Panamá, 24 de enero de 2011
Nota No. DSAN-0157-11
Ref.: 68217

COMENTARIOS AL INFORME DE ESTUDIOS BÁSICOS DEL PLAN DE EXPANSIÓN DEL SISTEMA INTERCONECTADO NACIONAL 2011 (PESIN 2011), PRESENTADO POR LA EMPRESA DE TRANSMISIÓN ELÉCTRICA S.A. (ETESA)

AES-DAC-01-2011
18 de enero de 2011

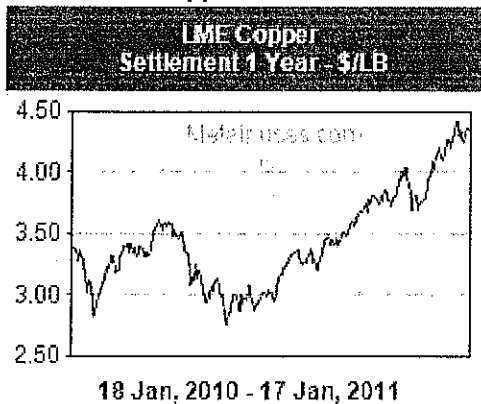
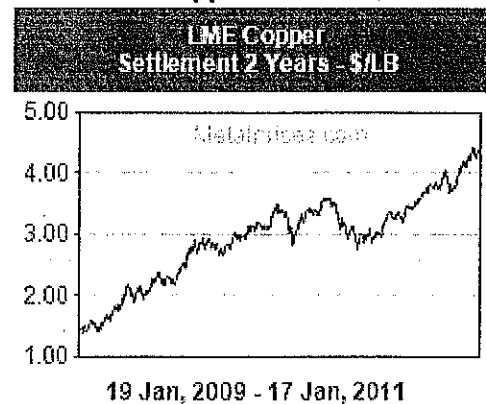
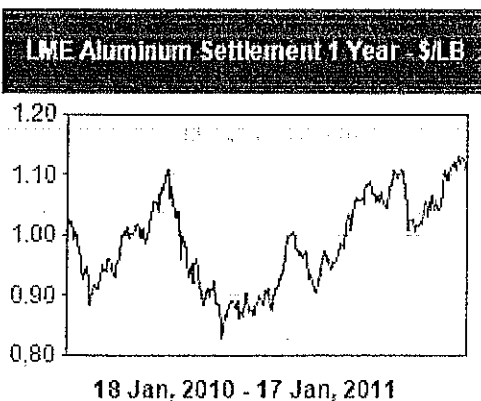
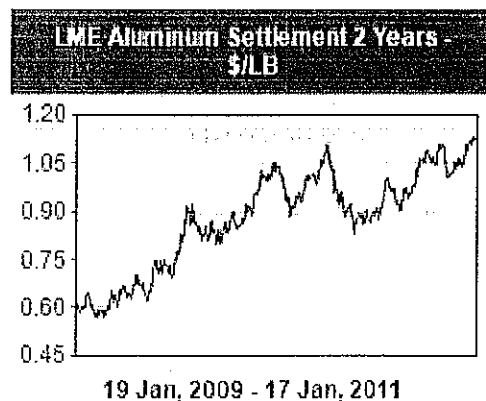
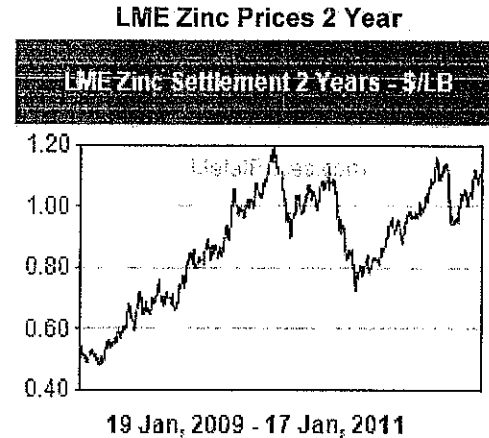
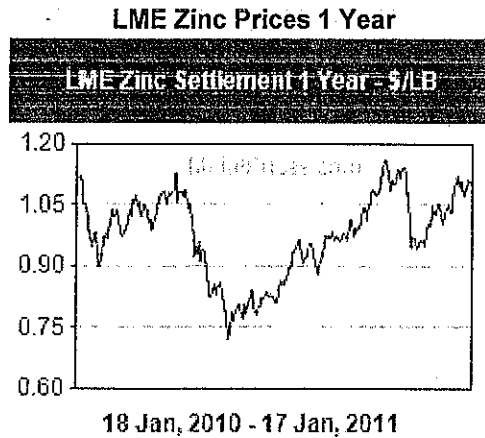
ETESA señala que para la actualización de los costos unitarios de las líneas, se tomó en cuenta la variación del acero, aluminio y zinc, de acuerdo a sus costos internacionales, sin embargo, la información de los precios del cobre, aluminio y el zinc obtenido de London Metal Exchange, nos indica que en los 2 últimos años (2009-2010) existe una clara tendencia hacia la alza de los precios internacionales de estos metales, los cuales tienen un impacto directo en los precios de fabricación de los materiales, herrajes y equipos utilizados en la construcción de las líneas de transmisión y subestaciones. Por lo tanto, nos preocupa la veracidad de la metodología y de los criterios utilizados por ETESA para proponer estos costos unitarios que no se ajustan a la realidad internacional. Además, en su documento ETESA señala que la inflación total del año 2010 reflejada por el comportamiento del Índice de Precios al Consumidor (IPC), registró un aumento de 4.3, con respecto al mismo del año 2009, lo cual es un factor adicional que nos confirma que los costos unitarios deberían tender a incrementarse en lugar de disminuir.

En virtud de lo señalado, solicitamos a ETESA justificar la variación y/o disminución de los costos unitarios para las líneas de transmisión presentados en la revisión de los Estudios Básicos correspondiente al PESIN 2011.
